Krytý uzamykatelný přístřešek na zahradní nábytek a herní prvky

Varianta 1

Cenová nabídka na zhotovení přístřešku Zámečnictví Kočer

Souhlas se stavbou

Skladba střechy
Trapézový plech
Latě jekl 60/40 tl. 3mm
Jekl 60/60 tl. 3mm

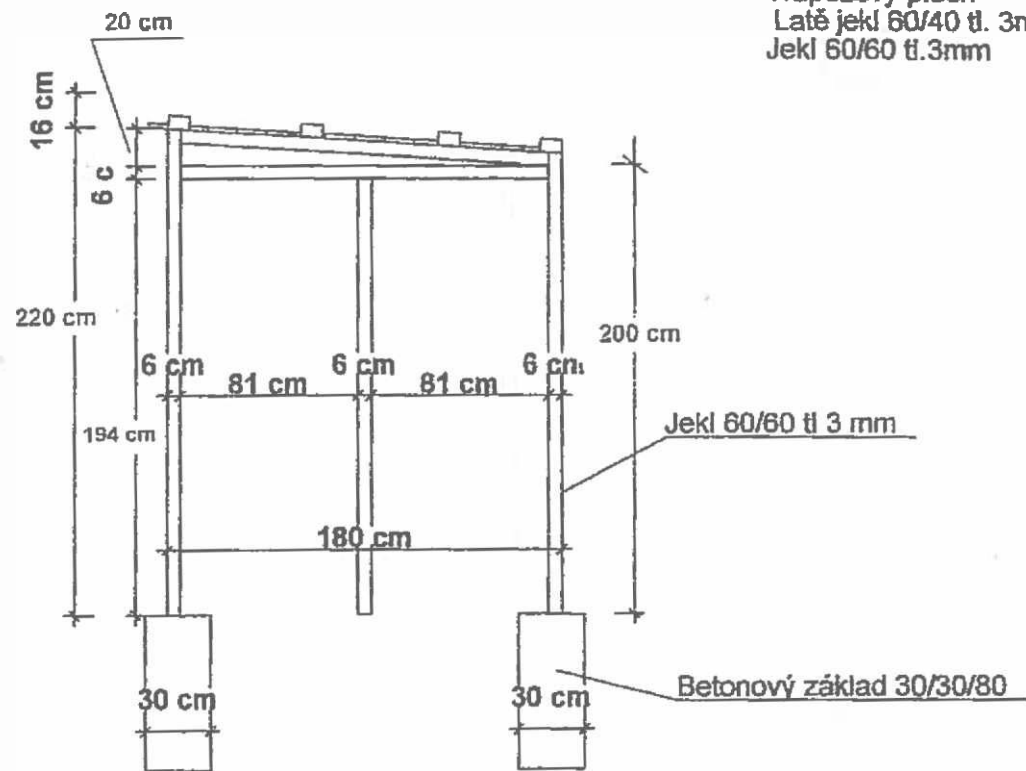
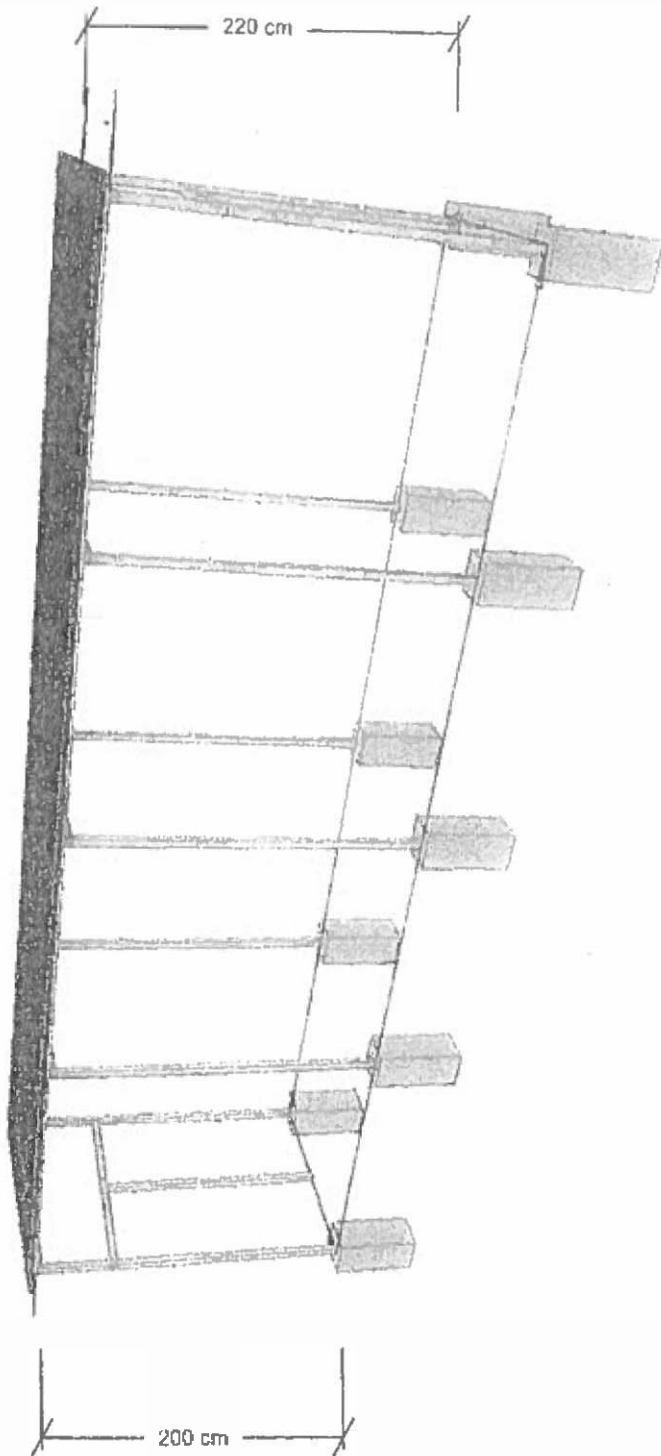
Souhlasné stanovisko souseda je podmíněno maximálním přesahem společného plotu o 20 cm (vše včetně střešní krytiny).

- 1) Přístřešek bude vybudován na pozemku Jeslí v prostoru mezi stávající žlutou garáží a betonovým plotem na hranici našich pozemků.
- 2) Bude široký tak, že bude vyplňovat prostor uvedený v bodě 1), avšak žádná jeho část (např. okap) nebude zasahovat nad plot. Délka přístřešku nebude delší, než je délka žluté garáže.

- 3) Výška přístřešku bude posuzována tak, že strana střechy směřující k plotu nebude ve své horní části převyšovat betonovou výplň mezi sloupky plotu o více než 20 cm. Tzn. výškový rozdíl mezi horní hranou plotové výplně a horní hranou střešní krytiny v jejím nejnižším místě nebude vyšší než 20cm.

- 4) Střecha bude spádovaná směrem k plotu a dešťová voda z ní bude odvedena pomocí okapu do pozemku, nebo kanalizace Jeslí. Voda ze střechy nebude za žádných okolností přetékat na plot.

- 5) Spád střechy bude max. 20 cm výškového rozdílu na straně plotu proti straně u žluté garáže. Apeluji na investora, aby byl spád, pokud to bude technicky možné ještě menší – ideálně do 10cm.
